改善箇所説明図

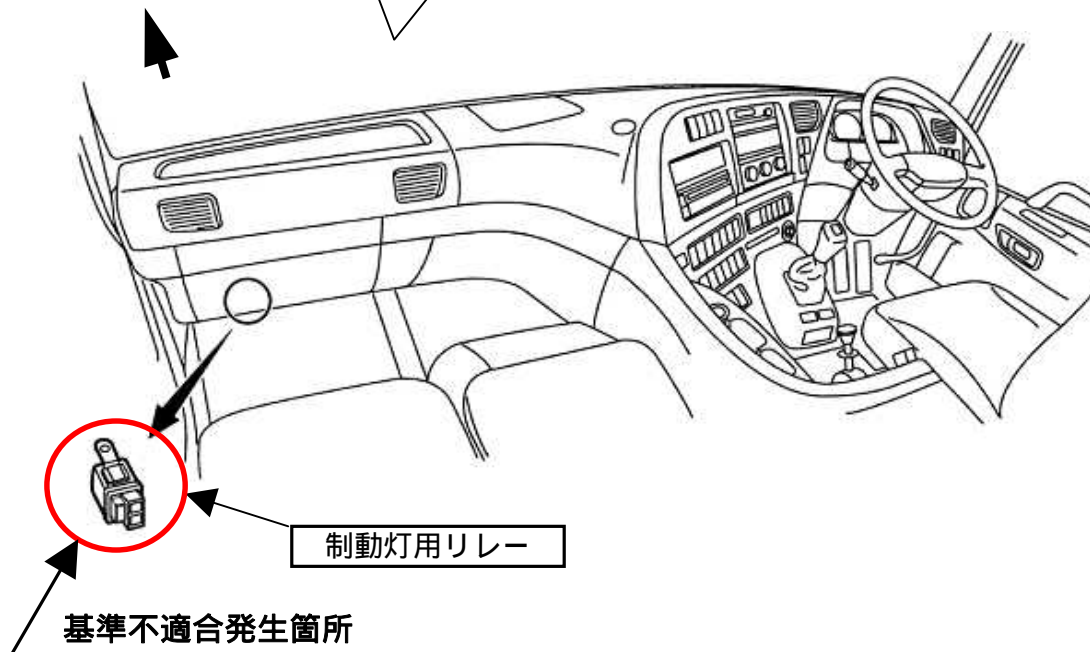
基準不適合発生箇所

制動灯用リレーの製造時の加工が不適切なため、当該リレー内部の接点が作動不良となる場合がある。そのため、そのまま使用を続けると、接点が固着し制動灯が点灯したままとなるおそれがある。

改善の内容
全車両、当該リレーを良品に交換する。

識別: 当該リレーに、白色ペイントを塗布する。
